TNO-rapport**TNO 2022 R11196****Review herstelplan RVS bassin zwembad
Blokweer - Fase 2****Buildings, Infrastructure &
Maritime**Molengraaffsingel 8
2629 JD Delft
Postbus 155
2600 AD Delft

Datum	22 juni 2022
Auteur(s)	Dr.Ir. I.J.J. van Straalen Ing. E.W. Schuring Ir. H. Borsje Ir. H.G. Burggraaf
Exemplaarnummer	
Oplage	
Aantal pagina's	22 (incl. bijlagen)
Aantal bijlagen	
Opdrachtgever	Gemeente Alblasserdam T.a.v. de heer H. Schnitker Postbus 2 2950 AA Alblasserdam
Projectnaam	Zwembad Blokweer
Projectnummer	060.52832

In een bouwteam is invulling gegeven aan Fase 2. Eind mei is de rapportage van Iv-Consult [3] aan TNO ter review voorgelegd. In het voorliggende rapport zijn de resultaten van deze review samengevat.

SECTION X - X
SCALE 1:25

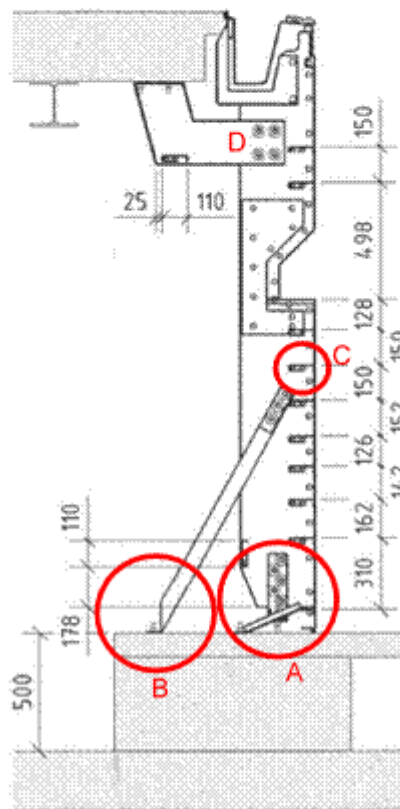
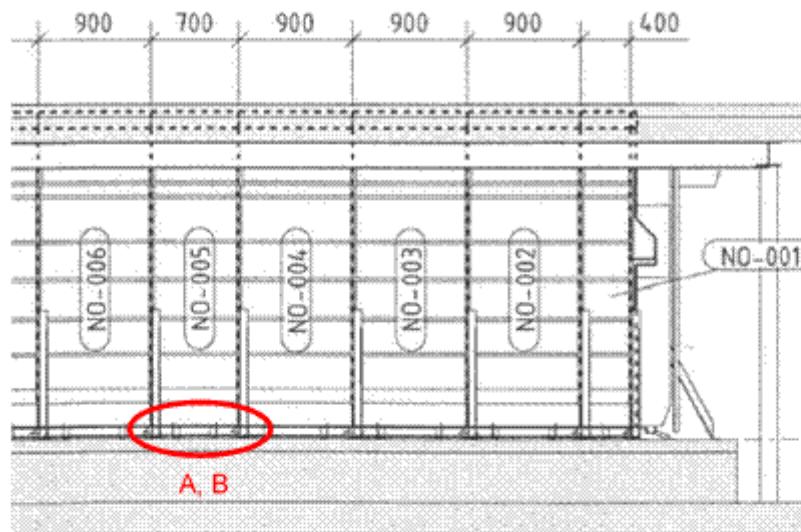
Ondanks dat we tijdens ons bezoek vooralsnog geen aanwijzingen vinden (zichtbare scheurpatronen) dat er sprake is van bezwijken van de betonnen vloer, geeft de door Iv-Consult gemaakte berekening wel aan dat de constructie, met de door jullie aangehouden modellering, niet voldoet aan de gestelde eisen. Het is gewenst om een nadere analyse uit te voeren om na te gaan of in deze situatie de constructieve veiligheid daadwerkelijk in het geding is. Daarvoor heb je op 30 maart aanvullende berekeningen aan TNO voorgelegd. Na ontvangst van de onderliggende en reeds opgevraagde tekeningen zullen wij hier nog een terugkoppeling op geven.
